島根原子力発電所 2 号炉 審査資料	
資料番号	EP-083 改 03
提出年月日	令和 3 年 3 月 24 日

島根原子力発電所 2 号炉

1 号炉液体廃棄物処理系の 共用取止めによる影響について

中国電力株式会社

第1図 液体廃棄物処理系系統概要図

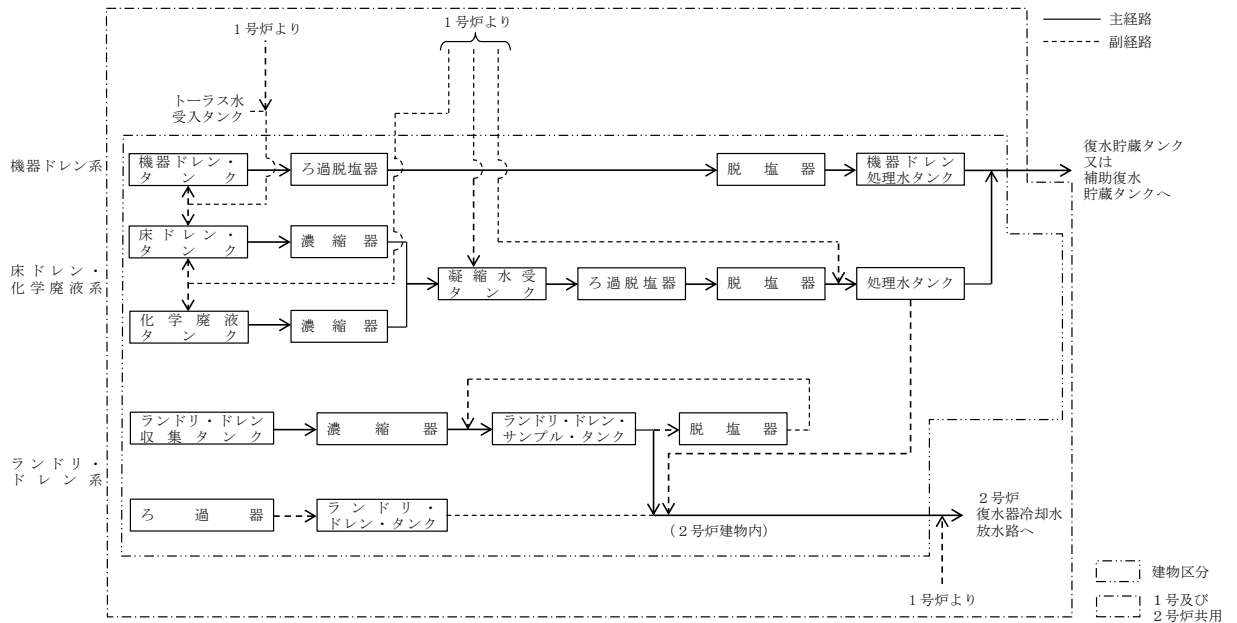
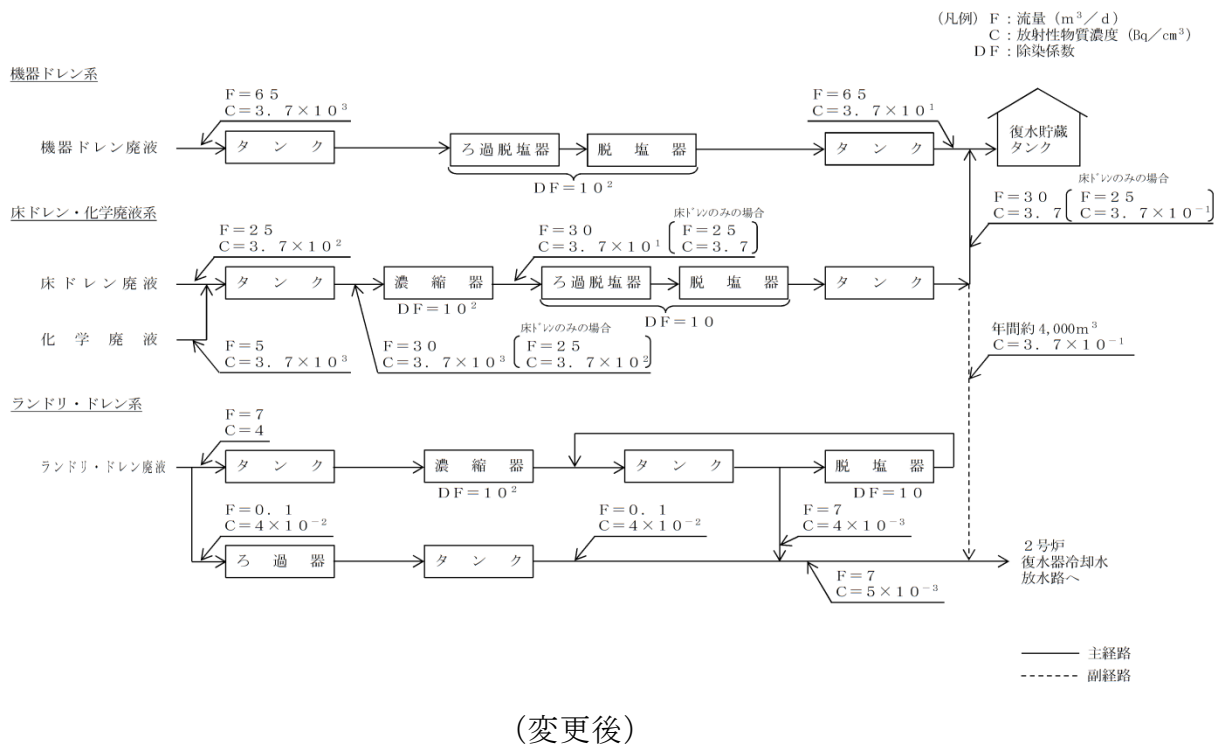
1号炉の機器ドレン系、床ドレン・再生廃液系、シャワ・ドレン系の2号炉との共用を取止める。（以下「共用取止め」という。）

2号炉で発生する機器ドレン廃液は、2号炉の機器ドレン系設備又は1号炉の機器ドレン系設備で処理を行っていたが、共用取止めに伴い、2号炉の機器ドレン系設備のみで処理する。平常運転時に2号炉で発生する機器ドレン廃液の推定発生量は約65m³/dであるが、2号炉の機器ドレン系設備は第1表に示す容量を有しており、処理可能である。また、2号炉の機器ドレン系設備は引き続き1号炉と共用を続けるが、1号炉の廃液については、1号炉の機器ドレン系設備若しくは2号炉の廃液処理を優先したうえで、2号炉の機器ドレン系設備の裕度の範囲で処理する。従って、1号炉の機器ドレン

2号炉で発生する床ドレン・化学廃液は、2号炉の床ドレン・化学廃液系[※]設備又は1号炉の床ドレン・再生廃液系[※]設備で処理を行っていたが、共用取止めに伴い、2号炉の床ドレン・化学廃液系設備のみで処理する。平常運転時に2号炉で発生する床ドレン・化学廃液の推定発生量は約30m³/dであるが、2号炉の床ドレン・化学廃液系設備は第1表に示す容量を有しており、処理可能である。また、2号炉の床ドレン・化学廃液系設備は引き続き1号炉と共用を続けるが、1号炉の廃液については、1号炉の床ドレン・再生廃液系設備若しくは2号炉の廃液処理を優先したうえで、2号炉の床ドレン・化学廃液系設備の裕度の範囲で処理する。従って、1号炉の床ドレン・再生廃液系の共用を取止めることによる、液体廃棄物の処理能力に影響はない。
(第1～4表、第1, 2図参照)

備であり、これまで2号炉と共用していたが、管理区域退域時の手洗い運用を既に廃止しており、今後、2号炉からシャワ・ドレン廃液は発生しないことから、1号炉のシャワ・ドレン系の共用を取止めることによる影響はない。
(第2～4表、第1、2図参照)

系設備の共用を取止めることによる、液体廃棄物の処理能力に影響はない。
(第1～4表、第1, 2図参照)

第2図 液体廃棄物処理系の放射性物質濃度等説明図

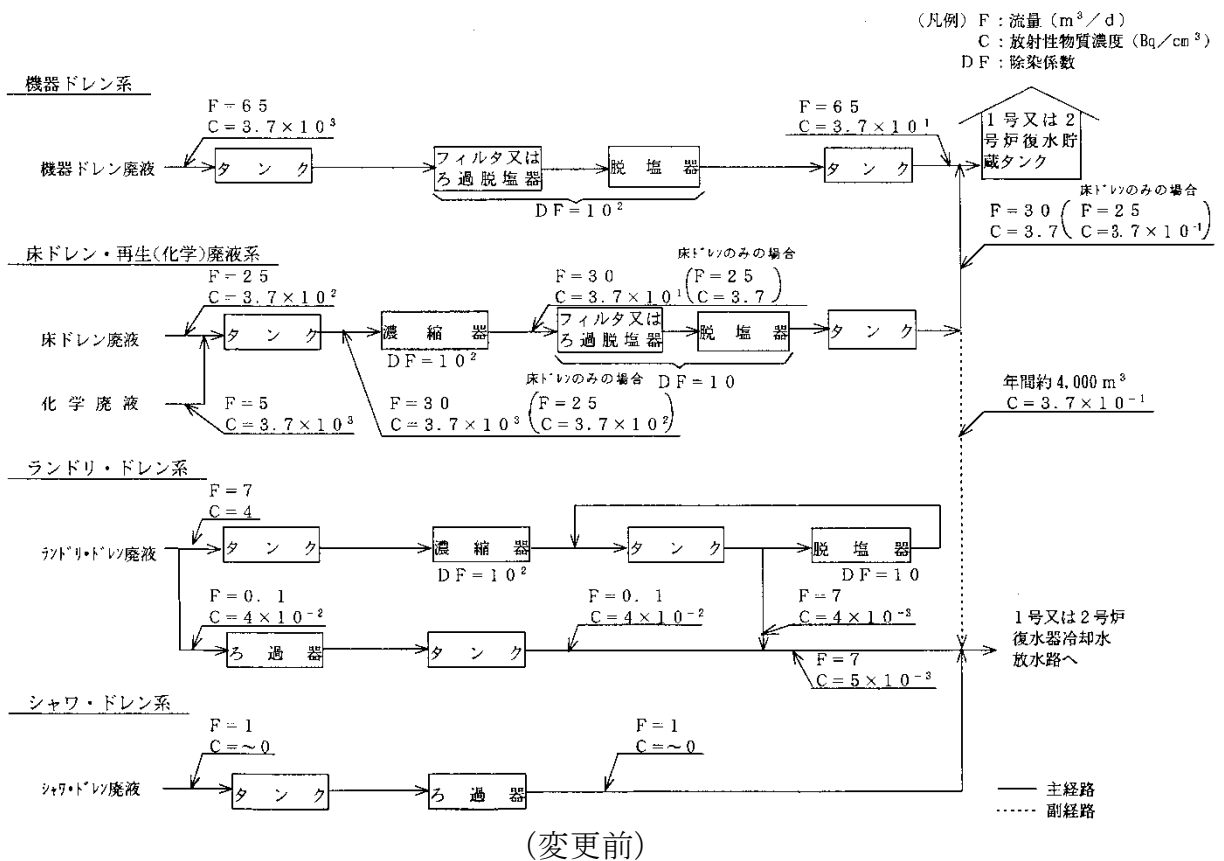
変更前【添付書類九】	変更後【添付書類九】	変更による影響
<p>4. 放射性廃棄物処理</p> <p>4.3 液体廃棄物処理</p> <p>4.3.1 液体廃棄物の発生源</p> <p>液体廃棄物の主なものは、各建物の機器からのドレン、各建物の床ドレン、復水系等脱塩器樹脂の再生廃液、保護衣類等を除去する際に生じる洗濯廃液、手洗い時に生じる廃液等である。液体廃棄物処理系の放射性物質濃度等説明図を第 4.3-1 図に示す。</p> <p>(1) 機器ドレン廃液</p> <p>機器ドレン廃液は、ポンプ、弁等各機器からの漏えい水、サンプラインの排出液等からなり、化学的純度は高く、脱塩水に近いが放射能レベルは通常高い（約 $3.7 \times 10^3 \text{Bq/cm}^3$）。</p> <p>これらは、液体廃棄物処理系の機器ドレン系（除染係数約 10^2）で処理する。</p> <p>ろ過、脱塩した処理済液（約 $3.7 \times 10^1 \text{Bq/cm}^3$）は、復水貯蔵タンクに回収し、再使用する。</p>	<p>4. 放射性廃棄物処理</p> <p>4.3 液体廃棄物処理</p> <p>4.3.1 液体廃棄物の発生源</p> <p>液体廃棄物の主なものは、各建物の機器からのドレン、各建物の床ドレン、復水系等脱塩器樹脂の再生廃液、保護衣類等を除去する際に生じる洗濯廃液等である。液体廃棄物処理系の放射性物質濃度等説明図を第 4.3-1 図に示す。</p> <p>(変更なし)</p>

<p>(2) 床ドレン廃液</p> <p>床ドレン廃液は、原子炉建物、ドライウエル、タービン建物、廃棄物処理建物等で発生する。化学的純度は低く、放射能レベルは一定ではないが、比較的低い（約 $3.7 \times 10^2 \text{Bq/cm}^3$）。</p> <p>これらは、<u>液体廃棄物処理系の床ドレン・再生廃液系（除染係数約 10^3）又は床ドレン・化学廃液系（除染係数約 10^3）</u>で処理する。</p> <p>蒸留、ろ過、脱塩した処理済液（約 $3.7 \times 10^{-1} \text{Bq/cm}^3$）は、原則として再使用するが、一部環境に放出する場合もある。</p> <p>(3) 化学廃液</p> <p>化学廃液は、復水系及び液体廃棄物処理系脱塩器樹脂の再生廃液等からなる。化学的純度は低く、酸性あるいはアルカリ性であることが多く、放射能レベルは一般に高い（約 $3.7 \times 10^3 \text{Bq/cm}^3$）。</p> <p>これらは、<u>液体廃棄物処理系の床ドレン・再生廃液系又は床ドレン・化学廃液系</u>で処理する。</p> <p>蒸留、ろ過、脱塩した処理済液（約 3.7Bq/cm^3）は、再使用するが一部環境に放出する場合もある。</p>	<p>(2) 床ドレン廃液</p> <p>床ドレン廃液は、原子炉建物、ドライウエル、タービン建物、廃棄物処理建物等で発生する。化学的純度は低く、放射能レベルは一定ではないが、比較的低い（約 $3.7 \times 10^2 \text{Bq/cm}^3$）。</p> <p>これらは、液体廃棄物処理系の床ドレン・化学廃液系（除染係数約 10^3）で処理する。</p> <p>蒸留、ろ過、脱塩した処理済液（約 $3.7 \times 10^{-1} \text{Bq/cm}^3$）は、原則として再使用するが、一部環境に放出する場合もある。</p> <p>(3) 化学廃液</p> <p>化学廃液は、復水系及び液体廃棄物処理系脱塩器樹脂の再生廃液等からなる。化学的純度は低く、酸性あるいはアルカリ性であることが多く、放射能レベルは一般に高い（約 $3.7 \times 10^3 \text{Bq/cm}^3$）。</p> <p>これらは、液体廃棄物処理系の床ドレン・化学廃液系で処理する。</p> <p>蒸留、ろ過、脱塩した処理済液（約 3.7Bq/cm^3）は、再使用するが一部環境に放出する場合もある。</p>	<p>・2号炉で発生する床ドレン廃液は、2号炉の床ドレン・化学廃液系設備で処理するため、1号炉の床ドレン・再生廃液系の共用を取止めることによる、液体廃棄物の処理能力に影響はない。</p>

<p>(4) ランドリ・ドレン廃液 ランドリ・ドレン廃液は保護衣類等を除染する際に生じる洗濯廃液等であり、化学的純度は低く、放射能レベルも低い（約 4Bq/cm³）。 これらは、液体廃棄物処理系のランドリ・ドレン系（除染係数約 10³）で処理する。 蒸留、脱塩した処理済液（約 4×10⁻³Bq/cm³）は、放射性物質の濃度が十分低いことを確認して環境に放出する。 なお、放射性物質による汚染がほとんどない下着類を除染したランドリ・ドレン廃液は、放射能レベルが低く（約 4×10⁻²Bq/cm³）、ろ過器で処理した後、放射性物質の濃度が十分低いことを確認して環境に放出する場がある。</p> <p>(5) シヤワ・ドレン廃液 <u>シヤワ・ドレン廃液は、手洗い時に生じる廃液等であり、放射能レベルが極めて低く、液体廃棄物処理系のシヤワ・ドレン系で処理する。</u> <u>放射性物質の濃度が十分低いことを確認した後、ろ過器を通して環境に放出する。</u></p>	<p>(変更なし)</p> <p style="text-align: center;"><u>(項目削除)</u></p>	<p>・ 2号炉のランドリ・ドレン系の処理に係る設備の設計を変更しないことから、本系に係る許可の内容に影響を及ぼさない。</p> <p>・ 今後、2号炉からシヤワ・ドレン廃液は発生しない運用とすることから、1号炉のシヤワ・ドレン系の共用を取止めることによる影響はない。</p>
---	--	--
